ALLEGATO TECNICO

Oggetto: opere di completamento del Centro di Documentazione Permanente presso il Sacrario della Benedicta, Comune di Bosio (AL).

Parere richiesto dalla Provincia di Alessandria-Direzione Patrimonio Istruzione Viabilità 2 – Ufficio Tecnico Edilizia con comunicazione n. 1750 del 10.10.2018 e successive integrazioni n. 2008 del 28.11.2018 e 2015 del 30.11.2018.

Stralcio Tav. n.2 – Aree attrezzate di 1° e 2° ordine Benedicta - Capanne di Marcarolo - Capanne Superiori (evidenziato l'areale di intervento)

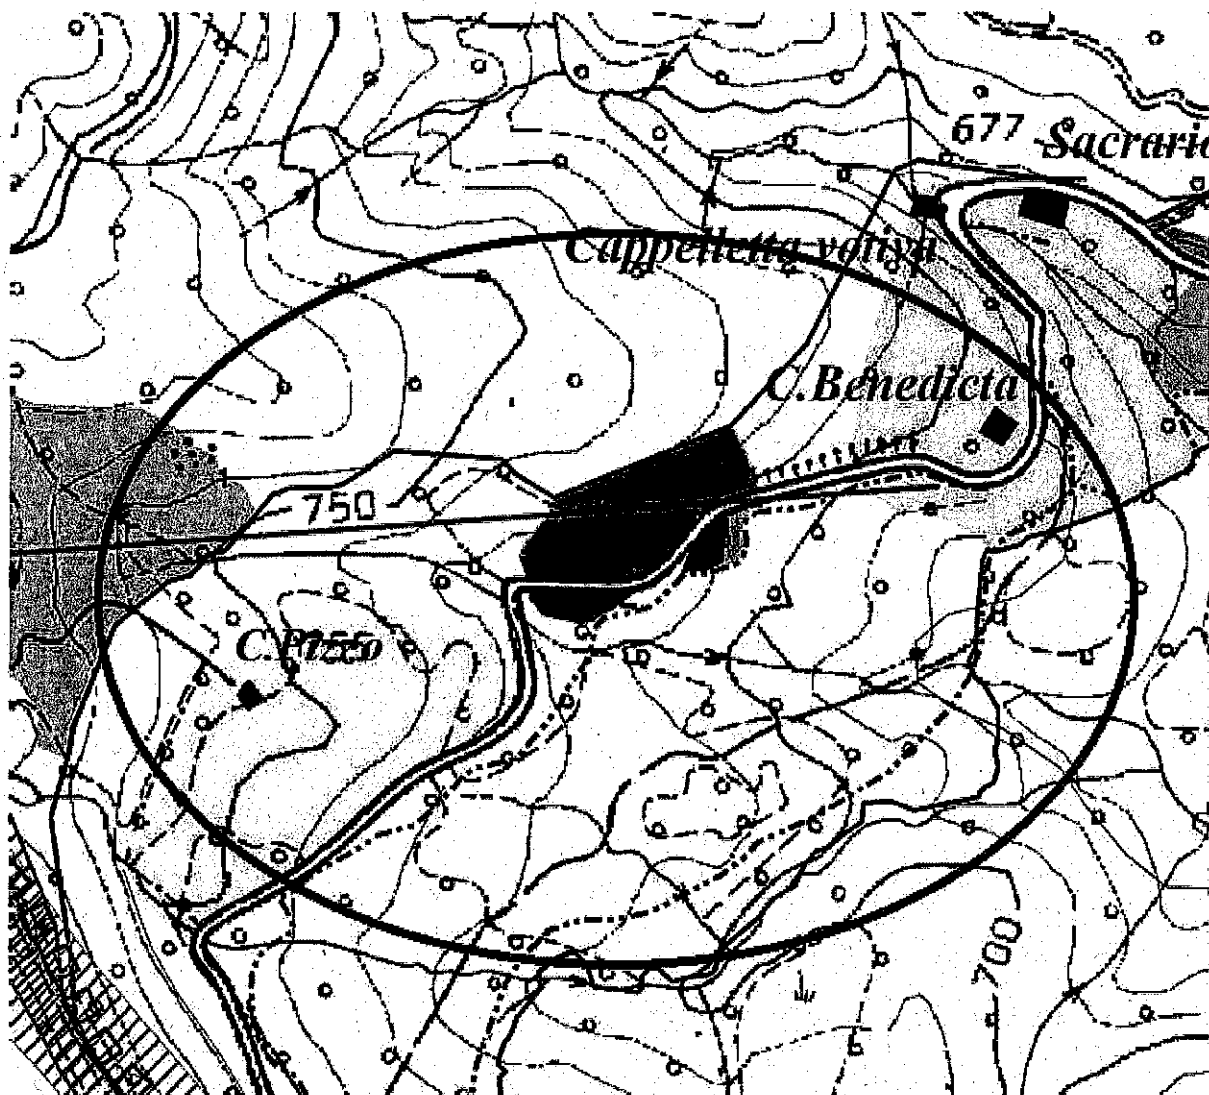
La maggior parte degli interventi proposti risulta concentrata nella porzione nordorientale della planimetria sopra riportata, poichè ha per oggetto l'edificio ipogeo da completare,

l'areale rimanente, che si estende fino a ricomprendere Casc. Pizzo, è interessato essenzialmente dal passaggio interrato di condotte idriche e cavidotto in corrispondenza della viabilità principale (S.P.165) e secondaria di accesso alla cascina stessa.
